**Modulo per la presentazione delle controdeduzioni per i piani/programmi/progetti sottoposti a  
procedimenti di valutazione ambientale di competenza statale**

**Osservazione presentata dalla Sig.ra Antonucci Maria Michela, recepita al prot. del MASE n. 0064236 del 04/04/2024 relativa al progetto con ID\_VIP 10631 denominato "CAMMARATA". Proponente: NVA S.r.l.**

**OGGETTO DELLE CONTRODEDUZIONI**

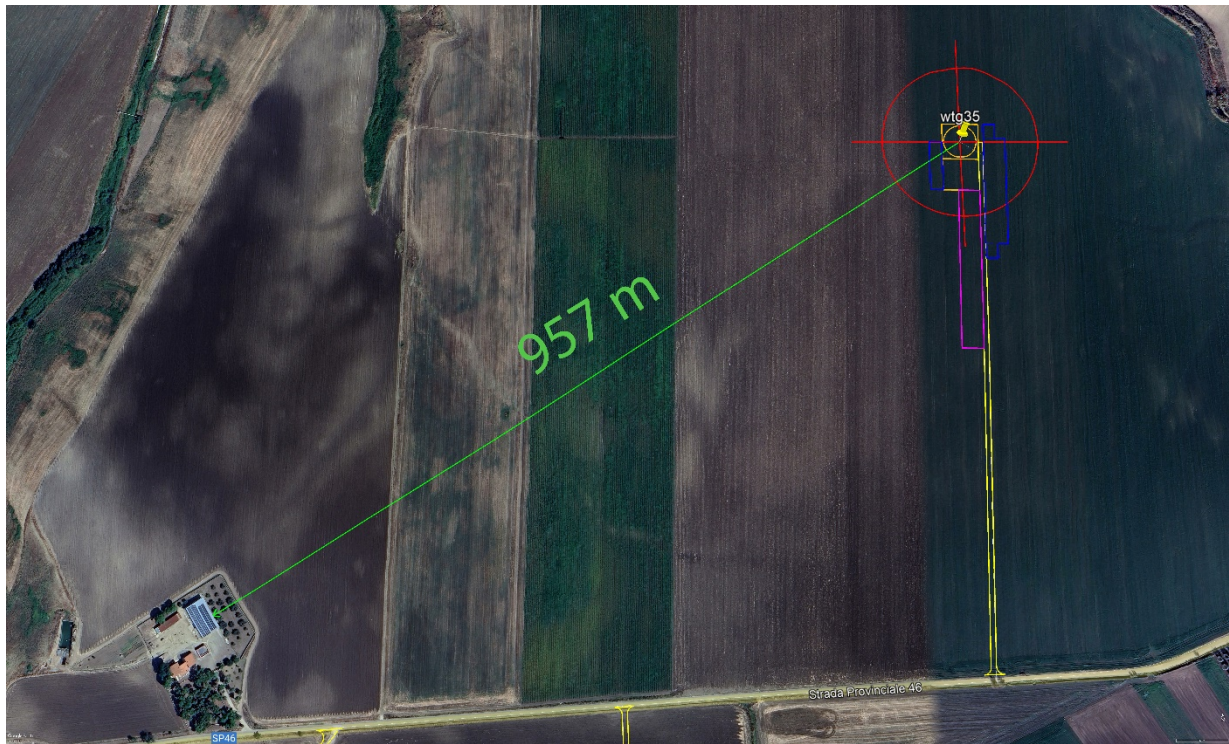
Come già esplicitato nella controdeduzione al punto 2, la distanza minima fra i fabbricati distinti in Catasto Fabbricati del Comune di Torremaggiore al Fgl. 8 Plla 59 sub da 1 a 4 e la wtg 32, da misurazioni cartografiche, risulta essere superiore a quella riportata nell’osservazione, ovvero è di 661 m e non di circa 626 m come riportato nell’osservazione. Segue relativa illustrazione planimetrica.

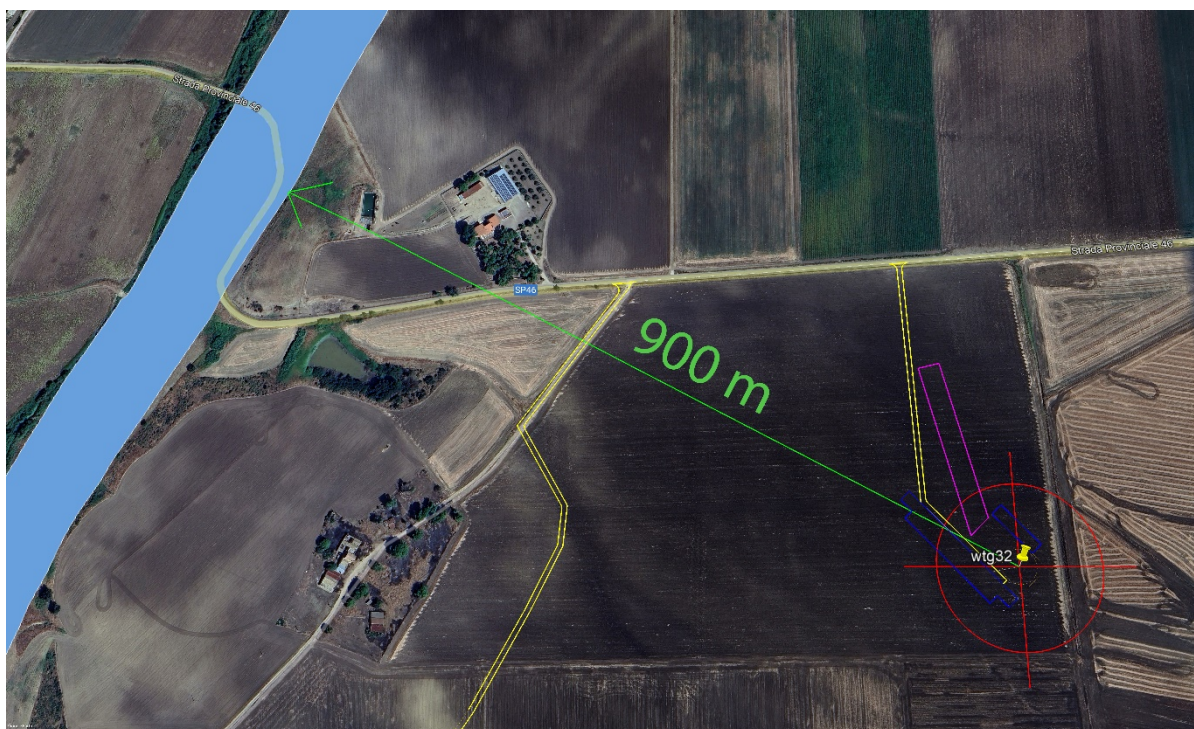
Anche la distanza minima fra la wtg 35 e i fabbricati considerati non corrisponde a quella rilevata dalla scrivente: essa è di ben 957 m, e non di 780 m come erroneamente indicato nell'osservazione. Segue illustrazioni planimetrica esplicativa.

Sia la distanza minima dai fabbricati distinti al Catasto Fabbricati del Comune di Torremaggiore al Fgl. 8 Plla 59 (sub da 1 a 4) alla wtg 32 di 661 m e sia quella minima dagli stessi fabbricati alla wtg 35 di 957 m, sono entrambe superiori ai 394 m della gittata massima degli elementi rotanti calcolata a pag. 18 della "REL 15 - Calcolo della gittata massima per rottura degli elementi rotanti – verifica ai sensi del D.M. 10-09-2010". Inoltre tali distanze sono anche superiori a quelle indicate per le abitazioni nelle "Linee guida 4.4 – 4.4.1 Parte prima – Linee guida sulla progettazione e localizzazione di impianti di energia rinnovabile" del PPTR Puglia al punto "B1.2.5.1.2 Distanze", ovvero sono superiori a 2,5 volte l'altezza complessiva dell'aerogeneratore (altezza del mozzo più lunghezza della pala) corrispondente a 652,5 m (261 m x 2,5 volte).

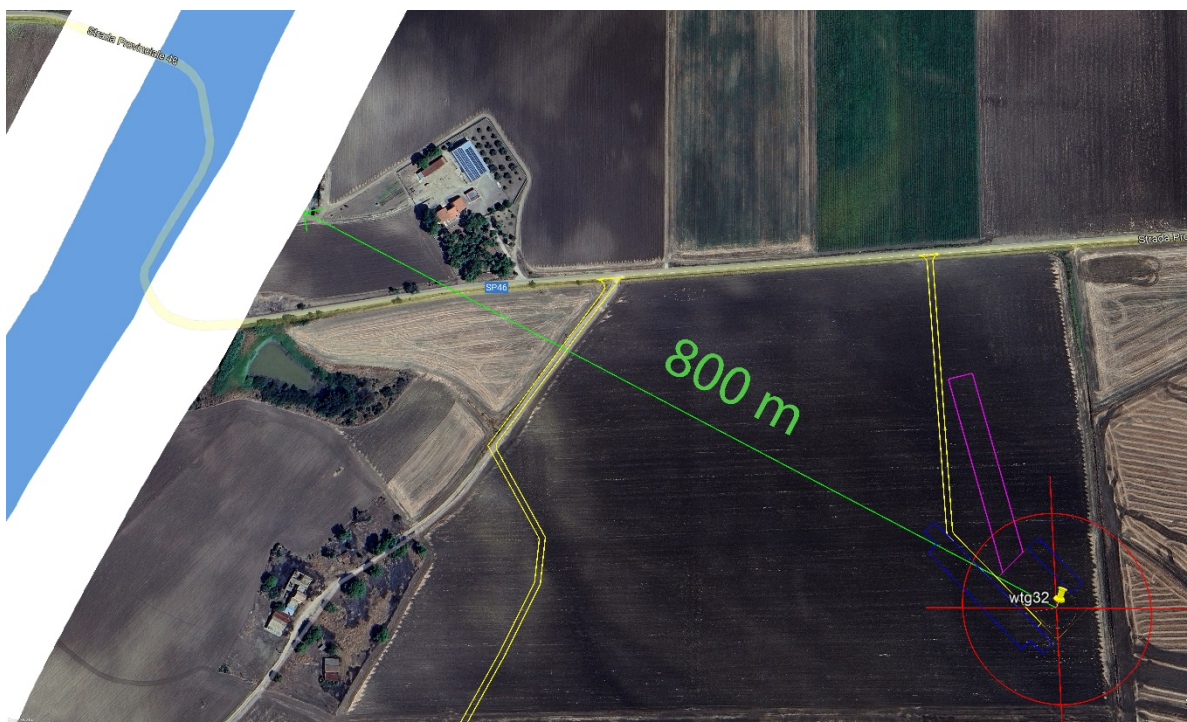
Si evidenzia che la distanza minima dal centro torre della WTG 32 al "Regio Braccio Nunziatella Stignano" è di 900 m, come evidente nell'illustrazione planimetrica che segue dove in colore celeste è indicato il suddetto Tratturo.

La distanza minima dal centro torre della WTG 32 alla fascia di rispetto del PPTR del “Regio Braccio Nunziatella Stignano” è di 800 m: **non trova pertanto riscontro la distanza di 500 m indicata nell’osservazione.** Segue illustrazioni planimetrica esplicitiva di quanto appena affermato, dove in colore celeste è indicato il suddetto Tratturo ed in colore bianco la relativa fascia di rispetto di 100 m prevista dal PPTR Puglia.
